Formular de evaluare a condițiilor de accesibilitate a clădirilor publice

Categorii	Indicatori	Date colectate
Localitate, raion:	Recea (Straseni)	
Adresa, strada, nr.:	-	
Instituția:	BESV 30/36 (Gimnaziu)	
Tipul instituției:	BESV	
Latitudinea:	47.223531 ,	
Longitudinea:	28.578813

Fig. V.32.b Rampă de acces paralelă cu intrare în clădire

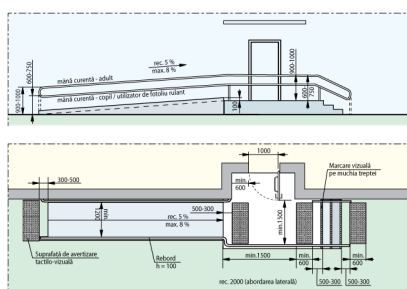
Intrarea în clădire este la nivelul solului:	Nu
La intrare sunt trepte:	Da, 3 trepte , Înălțime totală a treptelor/scărilor (cm)50 cm
La intrarea în clădire este instalată o platformă de ridicare (verticală sau înclinată):	Nu
Ușa se deschide în interior sau exterior:	Exterior
Dimensiunile pragului/spațiului din fața ușii de intrare în clădire:	500 cm x 600 cm
Înălțimea pragului ușii (de la nivelul solului până la nivelul superior al pragului):	50 cm Standard: Se aplica regula de 1:12
Dacă există trepte, sunt semnalate treptele cu elemente contrastante și/sau tactile:	Nu Standard: prima și ultima treaptă trebuie semnalate în culori contrastante
Există rampă de acces:	Nu
Nu există rampă, dar sunt șine metalice:	Nu

Fig. V.42.a Amenajarea unei cabine WC adaptate - tip A

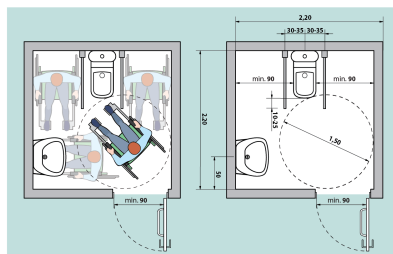
Categorii	Indicatori	Date colectate
	Mecanismul de scurgere a apei este:	Integrat în vasul WC
	Lavuar/chiuvetă:	Da , înălțimea de: 85 cm Standard: h - 85 cm
	Este spațiu liber sub lavoar:	Nu
	Este uscător de mâini:	Da , se află lângă lavoar , la înălțimea de: 125 cm Standard: maxim 100 cm
	Înterupătoarele sunt poziționate la o înălțime de 80 până la 110 cm de la podea:	Nu
	Toaleta este echipată cu sistem/buton de alarmă:	Nu
	În toaletă sau cabine există cuier pentru haine:	Nu
	Culori contrastante:	Nu Standard: este o diferență de culoare contrastantă (culori închise / culori deschise) între perete și podea
	Colacul de WC este de o culoare contrastantă cu vasul de WC:	Nu
	Iluminare bună (lumină de zi și lumină artificială) în WC:	Da
